工程指示 / 要求簡箋 ENGINEER INSTRUCTIONS(E.I.)

工程指示編號:	EI- 7825	修改版本:	-
	HK-0950		
工程編號:	J 853	工程名稱:	延坪道
收件人:	生統	發件人:	Joe Chan
工程項目:	大樓幕牆 T5-26B 窗玉拆圖	日期:	23/5/2024

內容: 大樓幕牆 T5-26B 之幕牆窗, 窗玉拉手撞護欄玻璃, 窗玉需重新拆圖生產, (注意拉手之高度)

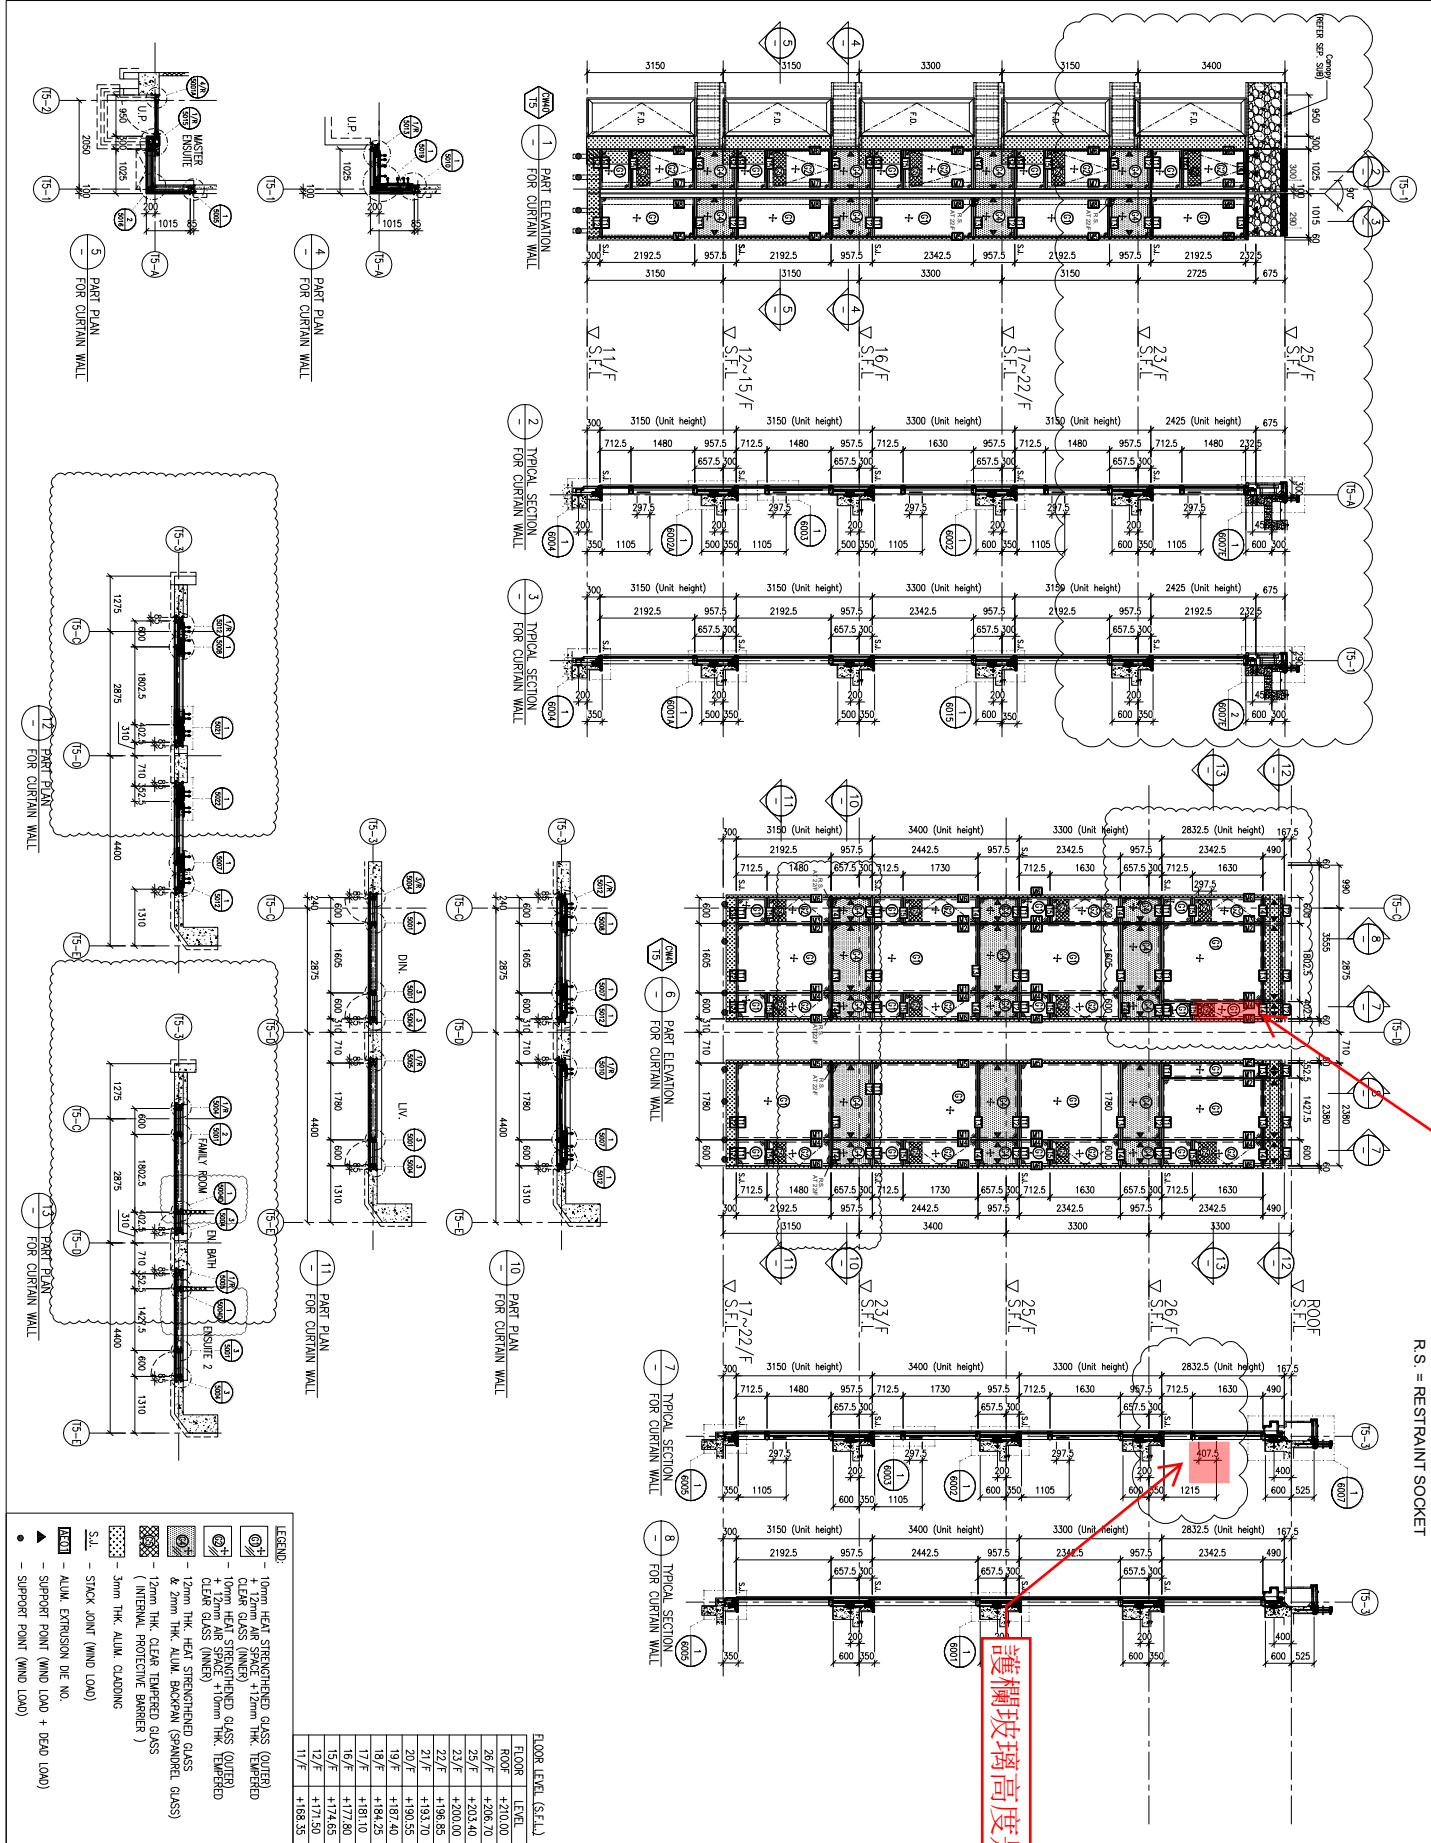
要求提供此窗玉拆圖

Location	Photo.3	Remarks
Tower 5 11/F Unit D Master Ensuite		<p>Glass unit broken</p> <p>Midi Reply: New glass has been delivered onsite & will be changed before CC (to avoid new damage to glass)</p>
Location	Photo.4	Remarks
Tower 5 26/F Unit B Ensuite 2 Bath		<p>Handle obstructed by glass barrier</p> <p>Target to be completed in June 2024</p>
